STADTRECHNUNGSHOF WIEN

StRH VI - 4/16

MA 45, Prüfung der sicherheitstechnischen Einrichtungen
des Wienfluss-Bedienungsweges von Hadersdorf bis
Rampe Kennedybrücke

Abbildung 4: Fix montierte Entnahmesäule und Mistkübel

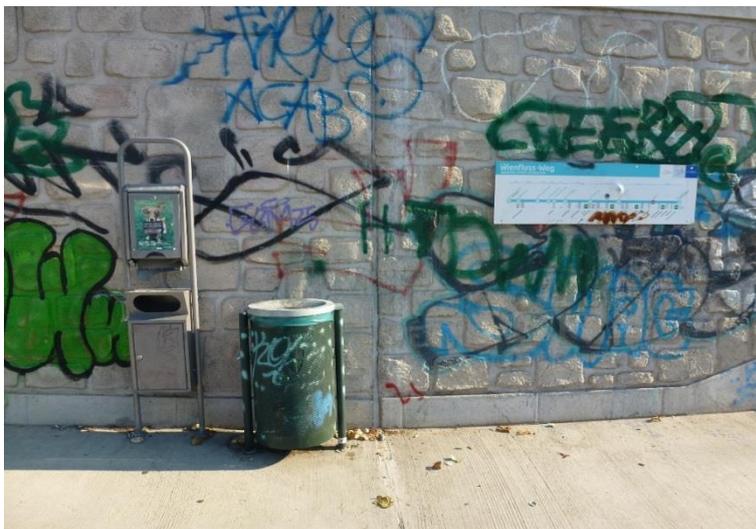
12.7 In gleichmäßigen Abständen wurden entlang des Bedienungsweges Mistkübel und Metallständer zur Entnahme und Entsorgung von Hundekot-Sackerl fix montiert (s. Abb. 4). Diese widerstehen lt. Aussage der Magistratsabteilung 45 dem Hochwasser und stellen daher kein Sicherheitsrisiko dar.
